**Conseil économique et social**

**Forum mondial de l'harmonisation  
des Règlements concernant les véhicules****Groupe de travail de l'éclairage et de la signalisation lumineuse****Soixante et onzième session**

**Règlement n° 48 (Installation des dispositifs d'éclairage et de signalisation lumineuse)****– Proposition d'amendements à la série 06 d'amendements****Proposition de complément 3 à la série 06 d'amendements  
au Règlement n° 48 (Installation des dispositifs d'éclairage  
et de signalisation lumineuse)****Communication de l'expert de la Pologne\***

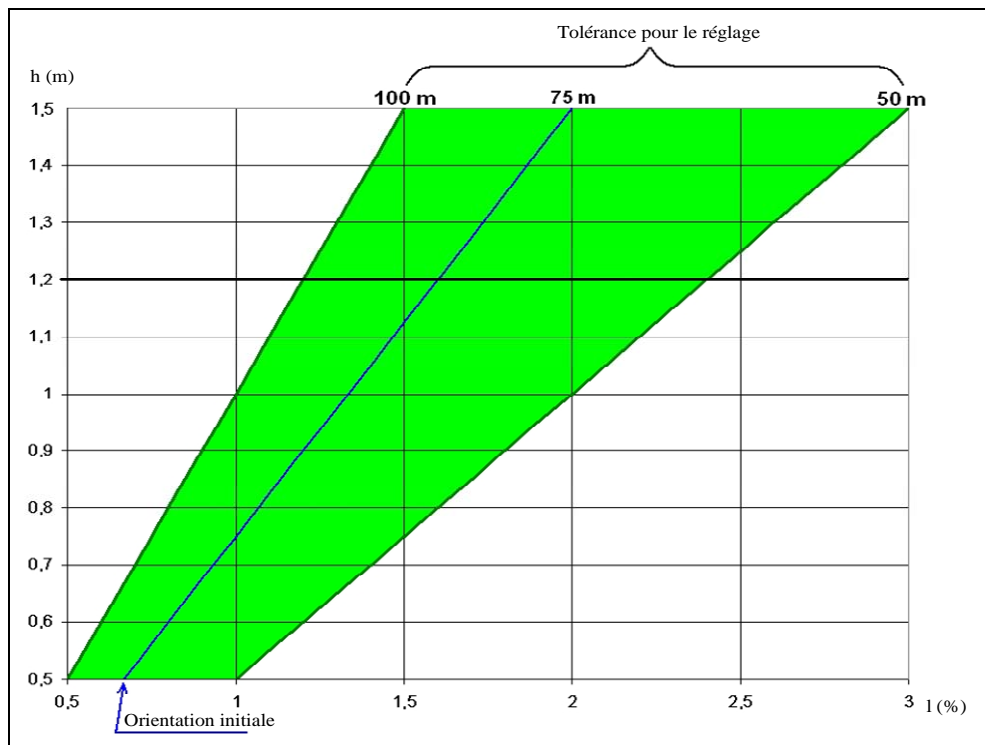
Ajouter un nouveau paragraphe 6.2.6.1.3, libellé ainsi:

«6.2.6.1.3 Selon la hauteur en mètres (h) de l'axe de référence du faisceau du feu de croisement, la valeur initiale de l'inclinaison vers le bas de la coupure du faisceau de croisement doit avoir la valeur (orientation initiale du projecteur) pour laquelle la partie horizontale de la ligne de coupure traverse la surface d'une route horizontale plate à une distance de 75 m du projecteur (voir diagramme ci-après).

L'inclinaison verticale de la coupure du faisceau de croisement du projecteur dans toutes les conditions statiques définies à l'annexe 5 doit être telle que la distance à laquelle la partie horizontale de la ligne de coupure traverse la surface de la route se maintient entre 50 m et 100 m, les imprécisions de calage étant prises en compte (voir diagramme ci-après).
